# ENQUÊTE PUBLIQUE

### Loi sur L'Eau de la Phase 1

### Tangentielle Ouest (TGO)

## Procès-Verbal de Synthèse

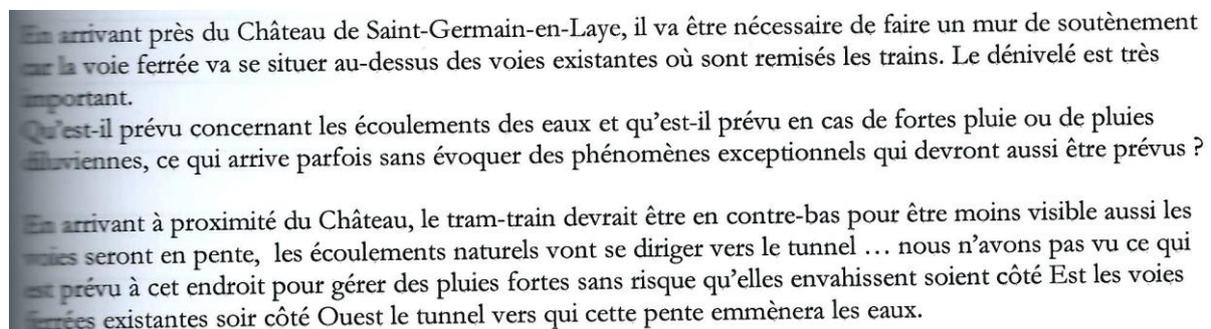
Il y a de plus un doute sérieux sur le dimensionnement du bassin du golf – qui serait suffisant d'après la SNCF. En effet, la page 112 du dossier 2 précité montre (cf. pièce jointe) que les débits décennaux instantanés des OH4 et 5 vers le bassin du golf augmentent de 31% avec le projet, alors qu'ils augmentent beaucoup moins vers les autres bassins.
